三亚热带海滨风景名胜区 鹿回头景点详细规划（2025-2030年）

（规划说明书）

《三亚热带海滨风景名胜区鹿回头景点详细规划》 评审意见

《三亚热带海滨风景名胜区鹿回头景点详细规划》 专家论证会专家组评审意见

图 2-7 视觉敏感度综合分析图

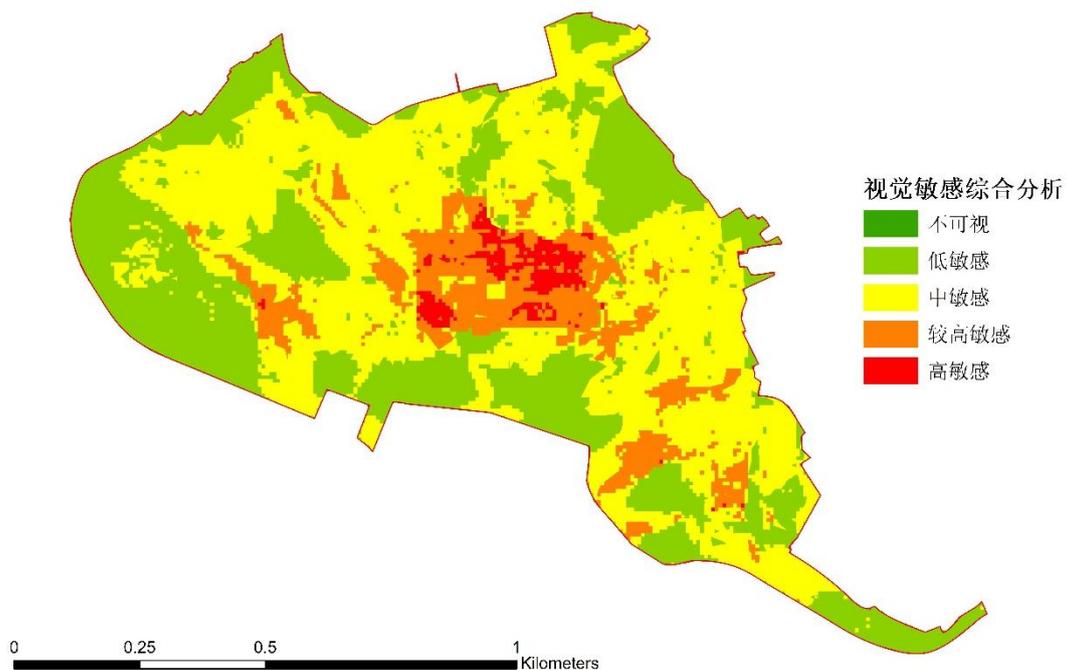
意见 3：采用有效措施，严格控制高峰时段聚集度高的地区游客规模，避免安全风险事故；重要风景点平台、观景设施应进行深入分析论证，保障景观适应性和对城市影响的可控性。

修改说明：已采纳。已按意见修改，详见“7.8.4 游客流量控制”和“2.2.6 视觉敏感度分析”。目前已规划的各类观景设施均与周边景观风貌相协调，并未对城市景观风貌产生负面影响。
